### 3 トンネル湧水を全量大井川に戻すときの中下流の河川流量、地下水への影響の評価（案）

（静岡県本部の評価）

図 15 山梨県側へ流出する湧水（イメージ）

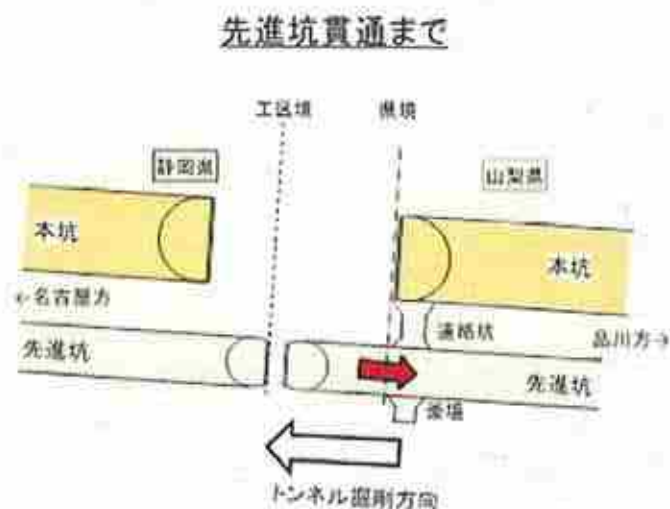
以下の理由により、JR東海の説明を理解することが困難である。

### ①「突発的な湧水」と「想定外の湧水」の使い分け

JR東海は、「突発的な湧水の量」も解析上、考慮されているとしているが、この説明は「突発的な湧水」と「想定外の湧水」を都合よく使い分けており、理解できないものである。

JR東海は、「静岡県側から山梨県外へ下り勾配でトンネルを掘ることは、突発湧水時に切羽付近に一気に湧水が流出し水没のリスクがあるため、危険であり工事はできない。」としている。

それにもかかわらず、湧水量の推定においては0.12m<sup>3</sup>/秒とし、この解析での湧水量は実際の施工時の湧水量より多いとしている。0.12m<sup>3</sup>/秒であれば、ポンプによる排水が可能であり、JR東海の言う「突発湧水時に切羽付近に一気に湧水が流出し水没のリスクがあるため、危険であり工事はできない。」というような湧水量ではない。

トンネル掘削工法の説明では、「対処できない突発湧水量」とする一方、解析時には突発湧水は対処できる量を与えている。「ダブルスタンダード」（二重基準の使い分け）と言わざるを得ない。

図 1.6 解析での湧水（予測値）と実際の施工時に発生する湧水（イメージ）の関係

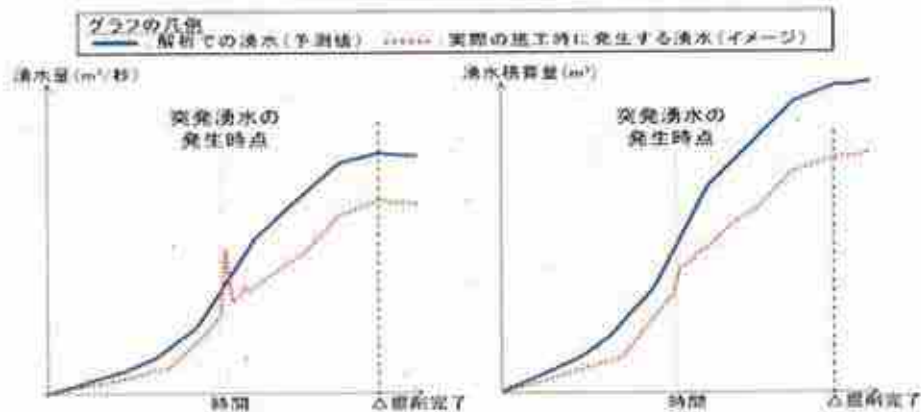
### ②解析精度

解析上の透水係数は、破碎帯内の被圧された水であっても、それが岩盤内に一定程度閉じ込められた状態(10<sup>-5</sup> m<sup>3</sup>/秒～10<sup>-6</sup> m<sup>3</sup>/秒)を想定している。一方、想定外の湧水は、その閉じ込められた部分に穴を開けてしまった場合に一気に

地下水が流出し、発生する。したがって、透水係数の  $10^{-5}$  m<sup>3</sup>/秒 $\sim$  $10^{-6}$  m<sup>3</sup>/秒を用いた解析は、この想定外の湧水を考慮していないと言える。それにもかかわらず、この解析結果をもってトンネル湧水量の推定やそれによる河川流量への影響を論じることは適切でない。

また、解析精度としても、J R 東海は年間降水量を 4,200 mm、静岡市モデルは 2,100 mm と倍の違いがあり、断層帯の透水係数は、J R 東海が  $10^{-6}$  m<sup>3</sup>/秒、静岡市が  $10^{-5}$  m<sup>3</sup>/秒と 1/10 となっている。

このように、入力条件が異なるモデルの解析結果の数値をそのまま使用して、「解析の結果としては、前者が後者より、J R 東海モデルでは約 0.02 億 m<sup>3</sup>、静岡市モデルでは約 0.04 億 m<sup>3</sup> 程度上回り、榎島下流側の河川流量は維持されます。」としている。

これは、解析結果があたかも正確な数値であるかのように取り扱っており、理解しがたい。
